En respuesta al Memorando **DEEIA-0375-0906-2021**, donde solicita la verificación de las coordenadas del proyecto correspondiente al estudio de Impacto Ambiental categoría III denominado “**PROYECTO HIDROELÉCTRICO CONCEPCIÓN**”, le informamos lo siguiente:

**SECCIÓN DE EVALUACIÓN DE IMPACTO AMBIENTAL
INFORME TÉCNICO DE INSPECCIÓN EsIA No. 023-2021**

PROYECTO: MODIFICACIÓN AL EsIA “**PROYECTO HIDROELÉCTRICO CONCEPCIÓN**”

INFORME TÉCNICO No. 53-2021
ANÁLISIS DEL ESTUDIO DE IMPACTO AMBIENTAL DE ACUERDO A
SEGURIDAD HÍDRICA

Figura 1- Vista de la Compuerta de Sedimentación existente. PROYECTO HIDROELÉCTRICO CONCEPCIÓN, junio 2021.

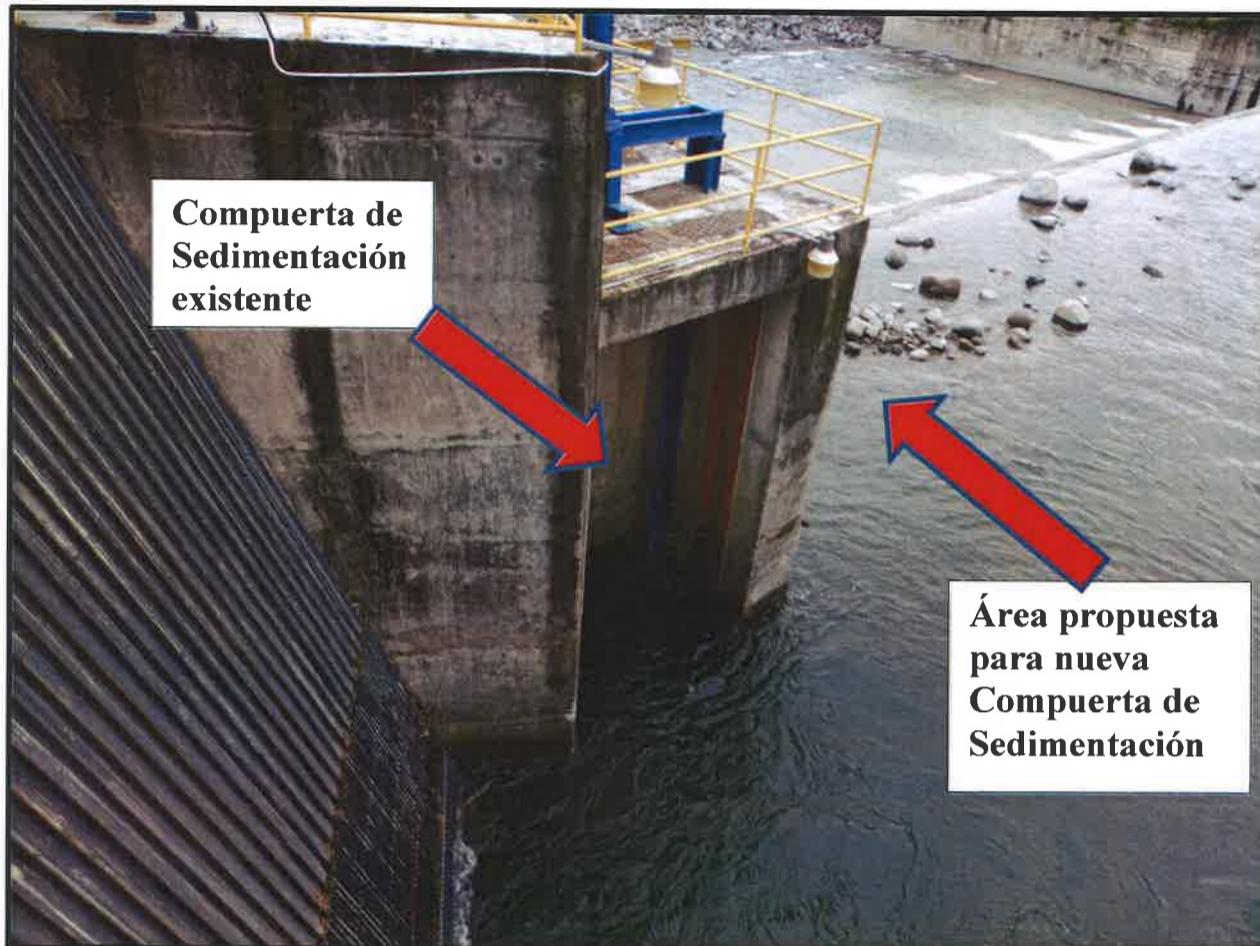
1. Compuerta de Sedimentación: La compuesta de sedimentación estará ubicada a la izquierda de la compuesta de sedimentación existente y se ubicara sobre la parte izquierda del muro vertedero (tomando en cuenta que el margen izquierdo del río se encuentra a favor de la corriente), el sitio donde se colocará la segunda compuerta está compuesto por un fondo rocoso y la profundidad del río en este punto está a menos de 5 metros. (Ver figuras número 1, 2 y 3)

Figura 4- Vista del talud en el margen izquierdo del río Piedra a revestir y pie de dique.
PROYECTO HIDROELÉCTRICO CONCEPCIÓN, junio 2021.

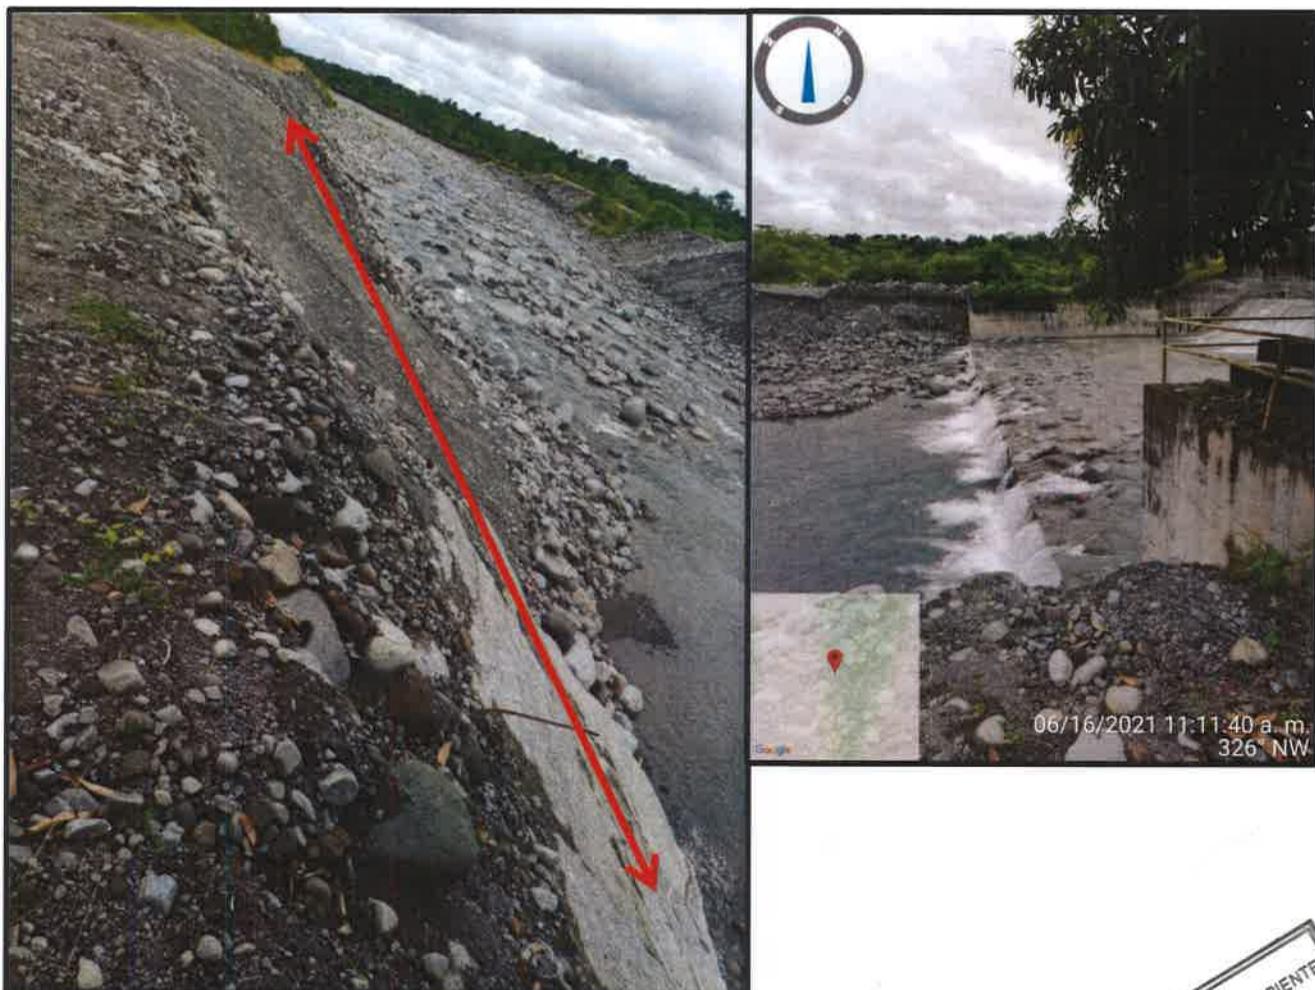
2. Protección de talud en ambos márgenes y al pie del dique de entrega del vertedero: Esta obra se encuentra a ambos márgenes del río Piedra o también conocido como río Piedra, actualmente estos sitios están cubiertos por material pétreo apilado como muro de contención y a simple vista se observa que las crecidas del río han afectado a ambos márgenes. En estos sitios destinados para realizar los revestimientos de los taludes ambos márgenes del río carecen de vegetación (Ver figuras número 4 y 5)

Figura 7- Vista del sitio propuesto de descarga para el caudal ecológico. **PROYECTO HIDROELÉCTRICO CONCEPCIÓN, junio 2021.**

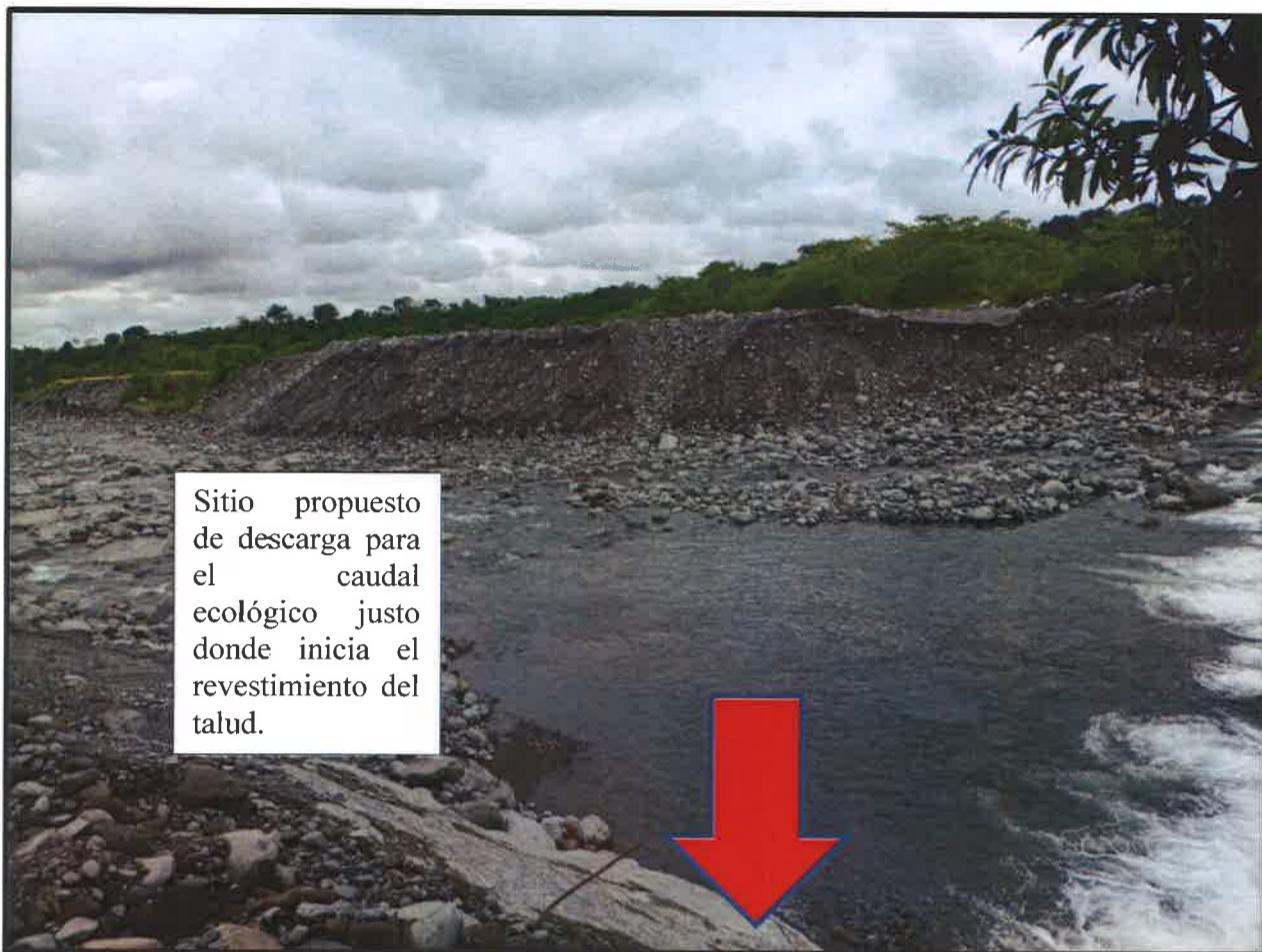
3. Adecuación de la salida (descarga) del caudal ecológico: Durante la inspección se recorrió el alineamiento de la tubería por donde se va conducir el caudal ecológico y la distancia recorrida es de aproximadamente 25 metros desde el actual punto de descarga del caudal ecológico hasta la futura descarga, situándose la descarga justamente donde será revestido el talud. La vegetación en estos 25 metros está compuesta por gramíneas y un árbol joven de mango (*Mangifera indica*) y una palma de Coco (*Cocos nucifera*). (Ver figura 6 y 7)
